**Réponses EDF à l'avis des Services - Dossier d'exécution pour l'autorisation d'entretien du piège à graviers du Buech 2023-2033  
(Consultation administrative du 10/10/2022 au 24/11/2022)**

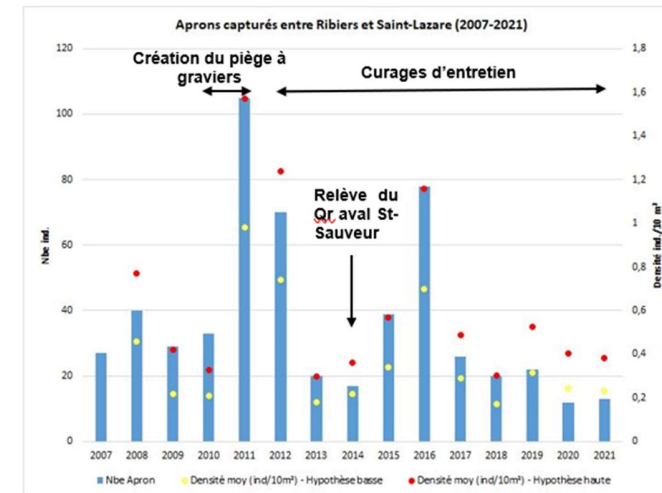
L'état initial considéré, devrait être celui avant création du piège, et non celui de 2018 (après plusieurs années d'exploitation).

Comme évoqué en CSE, la question de la référence est complexe dans un milieu dynamique comme le Buech et particulièrement notamment au niveau du piège déjà influencé par la queue de retenue. La connaissance du secteur est aujourd'hui beaucoup plus importante et précise qu'avant la mise en place du piège grâce aux suivis mis en place dans le cadre de son entretien. Exemples : on pensait que l'apron venait de la

Avec les données dont on dispose (2007-2022), on peut faire la comparaison de la situation actuelle avec la tendance évolutive sur l'ensemble de la période, ou avec les premières données dont on dispose avant piège, ou considérer un état le plus proche de l'état actuel (état 2020 proche d'un piège rempli). Ces 3 options ne changent pas l'analyse des impacts (les ordres de grandeur sont similaires).

Densités d'apron (échelle à droite) - le nombre d'aprons capturés est donné à titre indicatif (effort de pêche variable)

Dans le cadre du CNPN, nous avons fait le choix d'une approche fonctionnelle (i.e. l'état du piège – habitats et faciès - définit l'état de la population) qui se réfère à l'état de 2020.

## Annexe 1 : Critères et logigramme de décision de curage du piège à graviers du Buech

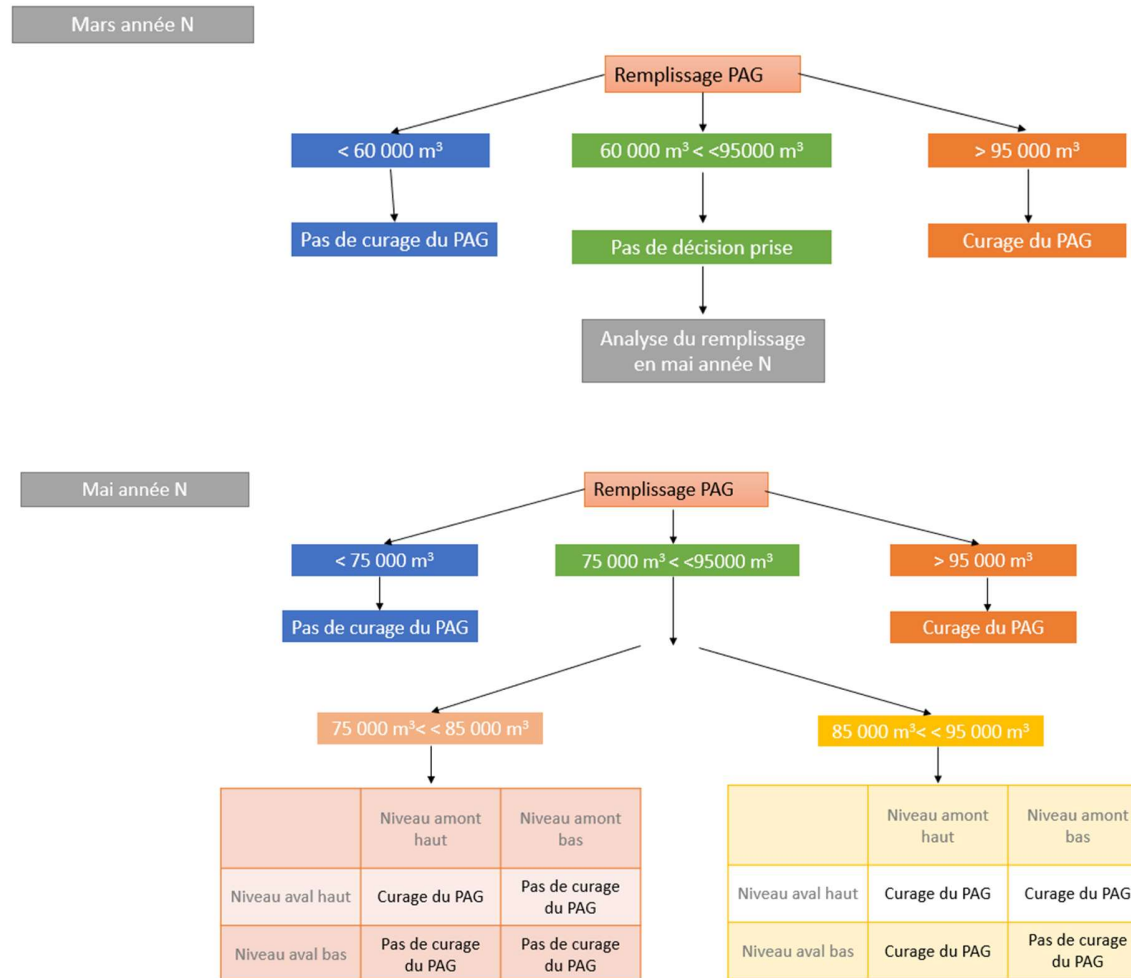
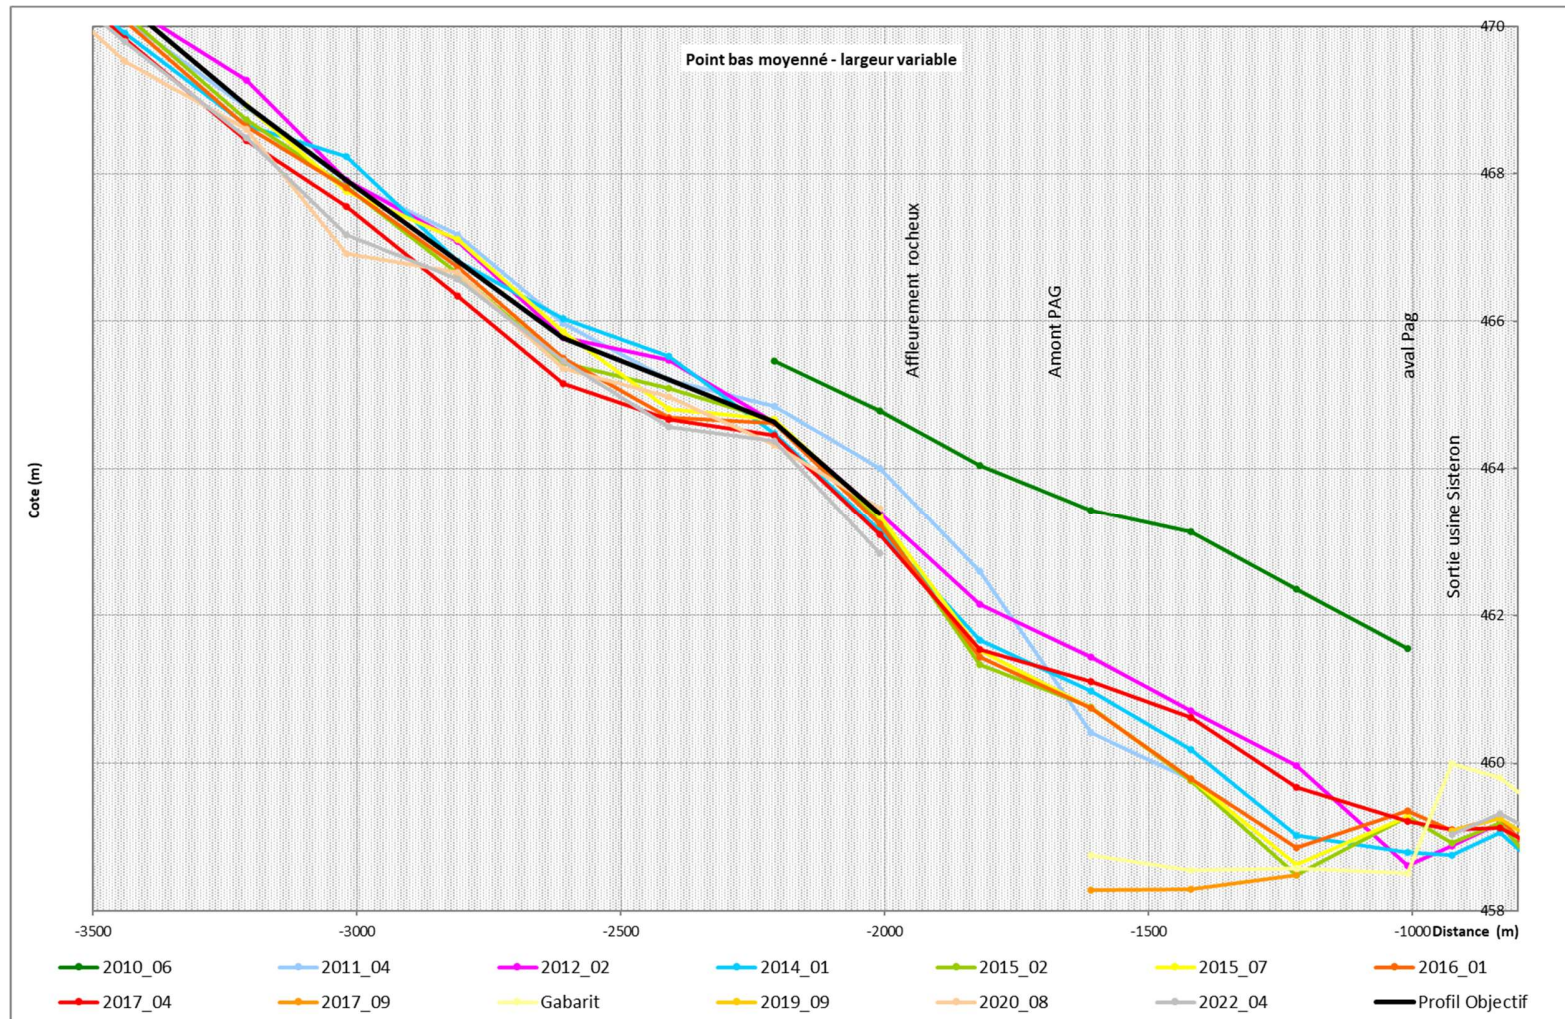
Indépendamment de son exhaustivité, le dossier ne répond pas à la requête principale émise par plusieurs membres du comité de suivi lors des dernières années qui souhaitent que la prochaine autorisation environnementale décrive un protocole clair basé notamment sur des côtes de remplissage du piège déclenchant automatiquement le curage de celui-ci. Or, le dossier reste sur la même logique de convocation du comité pour prise de décision collégiale basée sur des volumes de remplissage adossés à des cotes amont et aval (non connues à ce stade) qui selon qu'elles soient hautes et/ou basses entraînent un possible curage. EDF doit proposer un guide décisionnel concluant à la nécessité d'un curage sans reporter cette décision au niveau d'un comité.

EDF prend note des attentes d'un protocole décisionnel plus complet et autoportant dans l'autorisation pour qu'il n'y ait pas de décision à soumettre à un Comité de suivi. Le dossier sera complété dans ce sens avec des profils objectifs définis en amont et aval du piège, venant compléter l'arbre décisionnel proposé à partir des seuils de remplissage et affectant à tous les cas possibles un critère de décision.

Ce point, qui sera complété dans le dossier d'autorisation, est présenté ici en annexe 1.

Le logigramme de décision est complété ci-dessous (se référer à l'étude d'impact pour la définition des bornes de remplissage).

Le niveau « haut » ou « bas » est défini en référence à un profil objectif correspondant au profil de 2012 lissé (profil après la mise en place du piège à graviers et les curages de mise à niveau du Buech aval), cf. pages suivantes.

Profil objectif en amont du piège à graviers : profil 2012 lissé entre pk - 3500 et - 2000

## Annexe 2 : Approche croisée des enjeux morphologiques et inondation pour la définition de secteurs potentiels de réinjection sédimentaire en Durance à l'aval de St Lazare

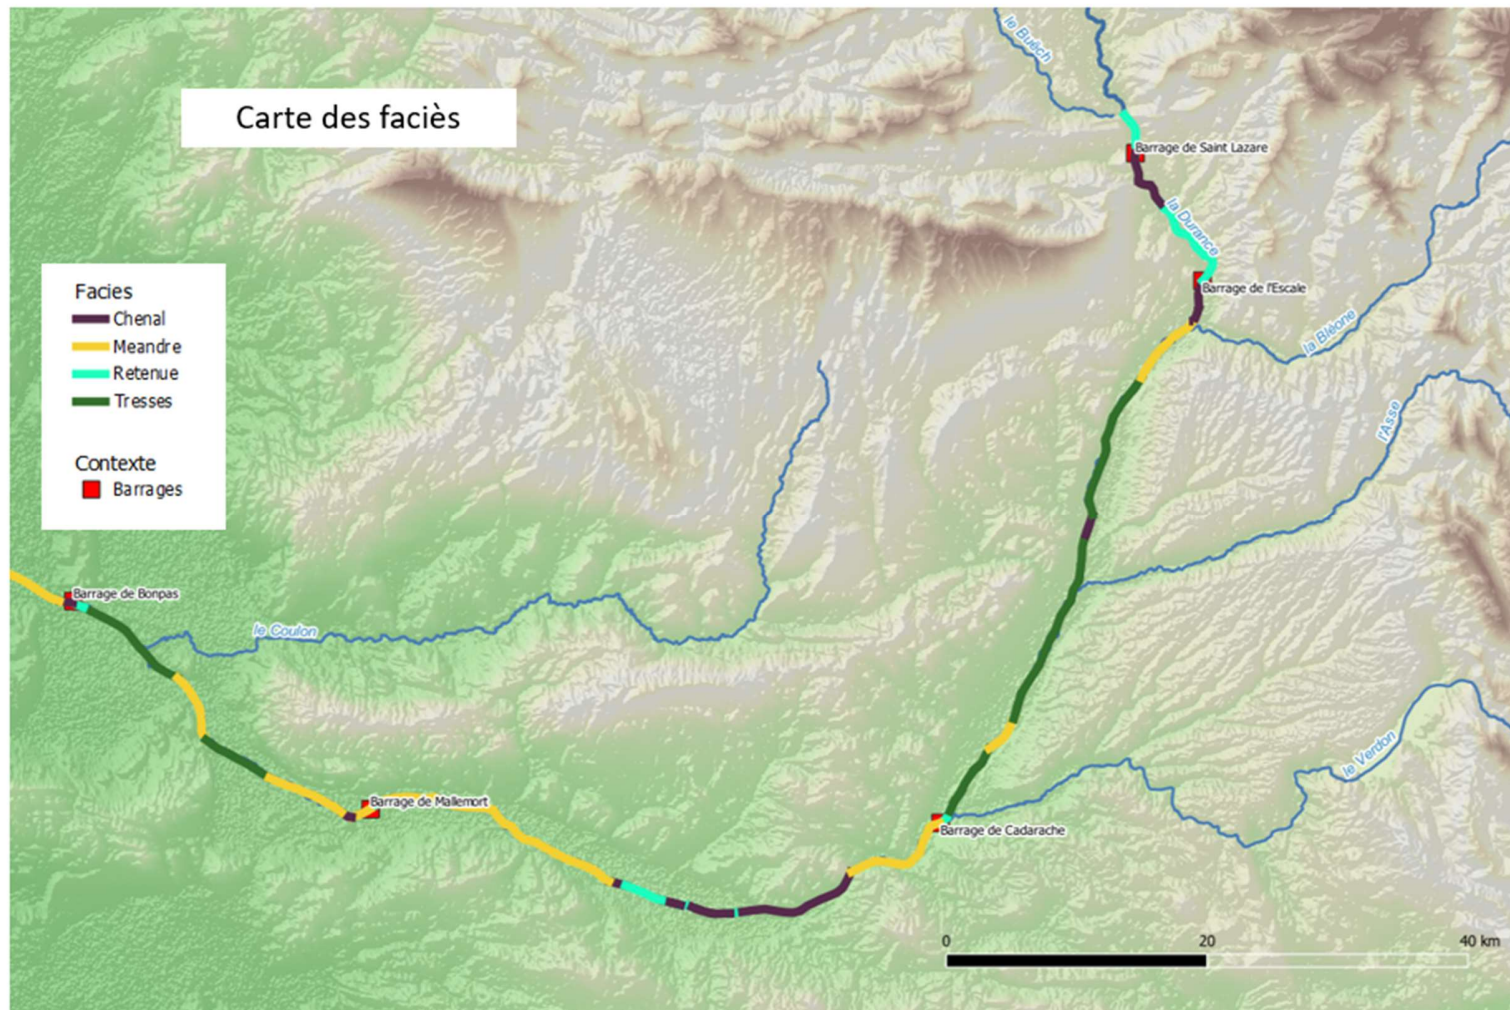
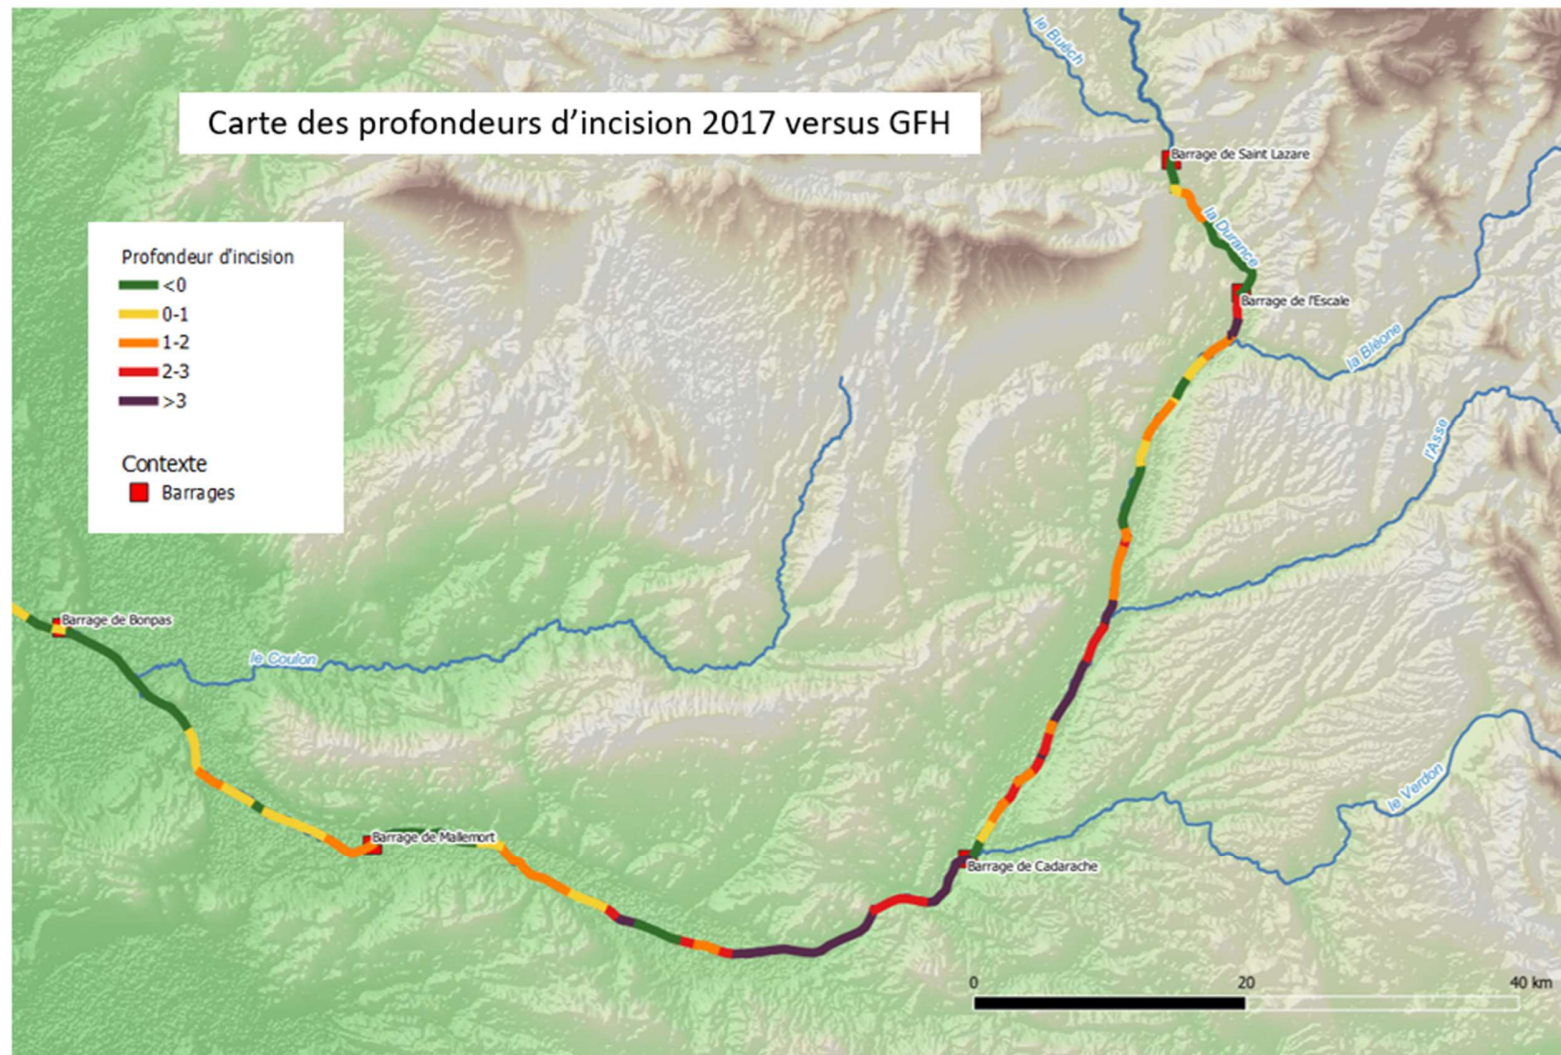
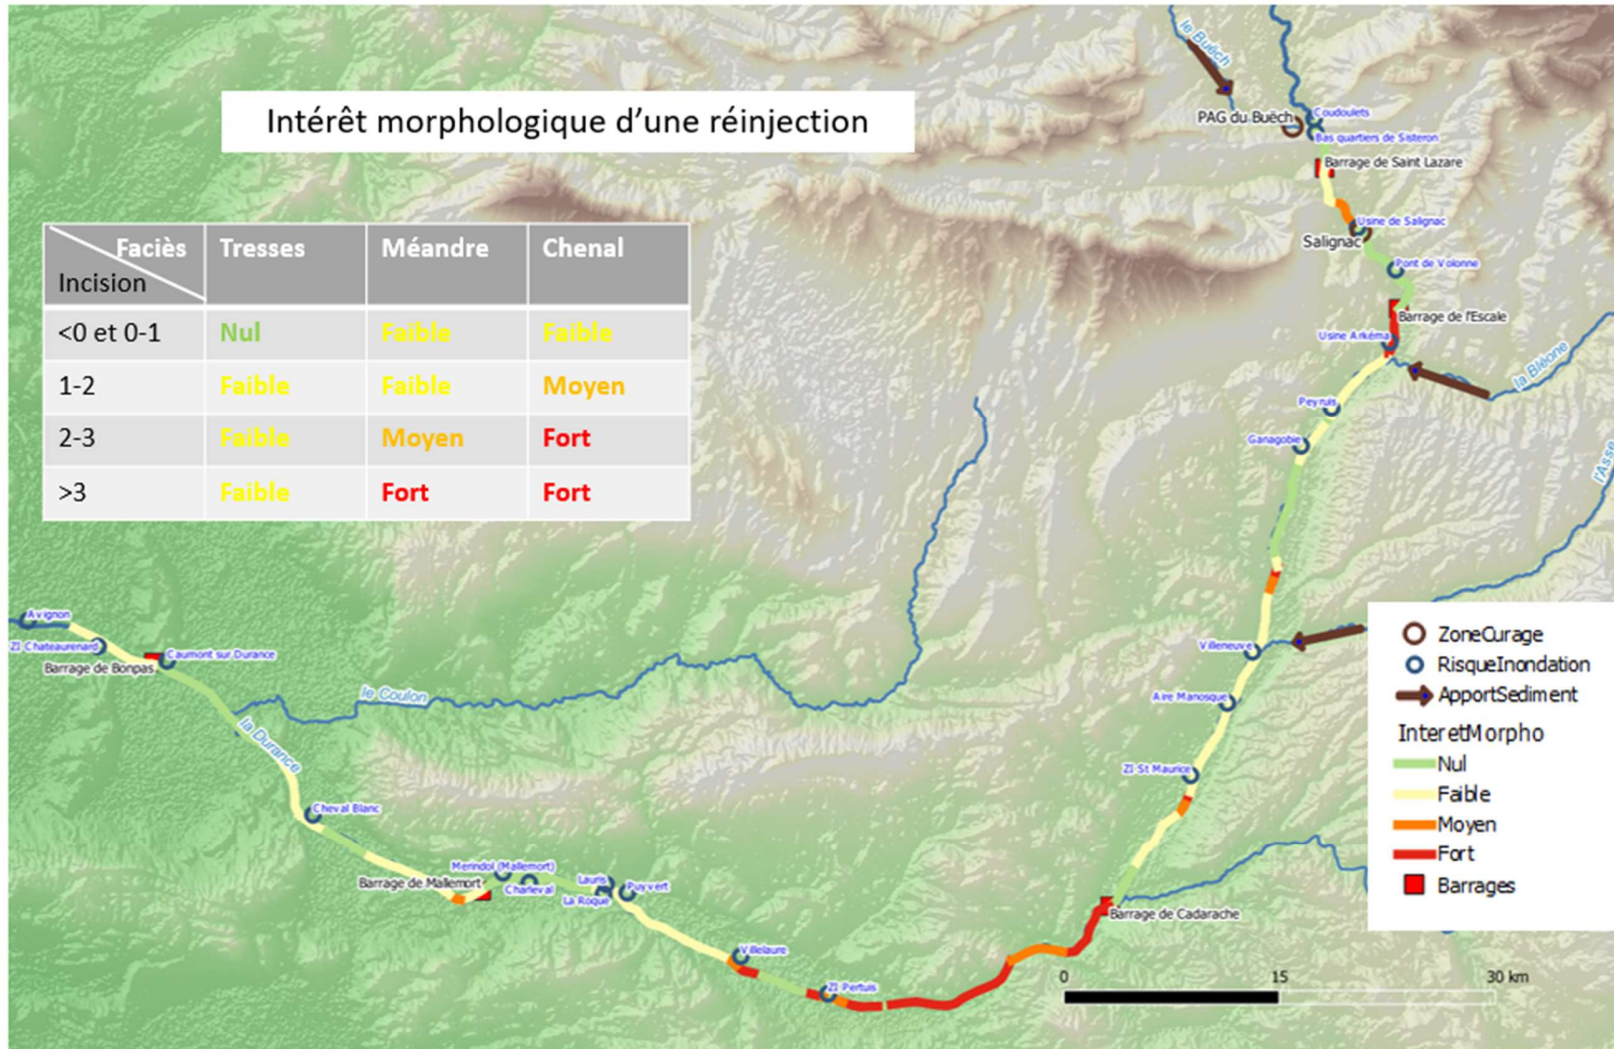
Malgré la justification d'un bilan carbone élevé pour des opérations de réinjection, il est important de rappeler que la Durance est fortement incisée, notamment en aval de Cadarache. Même si certains affluents apportent des quantités de matériaux, l'absence de transparence de certains ouvrages vient limiter le retour à un équilibre hydromorphologique. Il semble donc nécessaire de maintenir une réflexion, avec les différents acteurs, sur une réinjection, même partielle, des matériaux dans le lit de la Durance, sur des zones préalablement définies et à des coûts acceptables par tous.

Plus globalement, sur la question de la réinjection, EDF propose de compléter le dossier d'une approche morphologique plus basée sur la détermination des besoins en matériau de la Durance en fonction des faciès et du profil en long du cours d'eau, croisée avec les secteurs sensibles aux enjeux inondation, où des réinjections pourraient être impactantes.

Sur la base de ce travail (présenté en annexe 2, en attente de compléments/validation par SMAVD des enjeux inondation), il ressort que les projets de réinjections, s'il y a, sont essentiellement à mener à l'aval de Cadarache. Compte tenu des distances rédhibitoires pour envisager un transport physique de matériaux depuis les sites de curage, que ce soit pour le piège à graviers du Buech, dont il est question ici ou le curage du secteur de Salignac, **EDF propose de s'engager dans le cadre de ces travaux de curage à contribuer à des réinjections locales de matériaux** (à partir de matériaux pris localement sur les terrasses), **dans le cadre du Contrat de rivière 2 à venir sur la période 2024-2030 en coordination avec le SMAVD EPTB Durance** qui a réalisé une pré-étude de sites potentiels en 2020, et déjà engagé du recalibrage morphologique sur 2 sites en 2022.

La détermination des secteurs d'intérêt pour une réinjection de graviers en Durance en aval de St Lazare est évaluée en croisant la distribution des faciès morphologiques (source : analyse diachronique des faciès d'écoulement de l'Escale au Rhône, SMAVD 2019), avec les profondeurs d'incision du lit en 2017 par rapport au levé des grandes Forces hydrauliques de 1907 (source : analyse du profil en long d'étiage de 2017, SMAVD 2017).

Les secteurs sensibles vis-à-vis des enjeux inondation sont identifiés par des ronds bleus (en cours de compléments/validation par le SMAVD).

Le secteur en aval du barrage de Cadarache concentre les intérêts de réinjection morphologique, sans être trop contraint par des enjeux inondation à proximité. Le tronçon directement en aval de l'Escale présente aussi un intérêt fort, mais une éventuelle réinjection serait nécessairement d'un volume limité (à étudier dans le cadre du projet de curage Salignac) compte tenu de la faible longueur du tronçon et des enjeux inondation au niveau de l'usine d'Arkema.
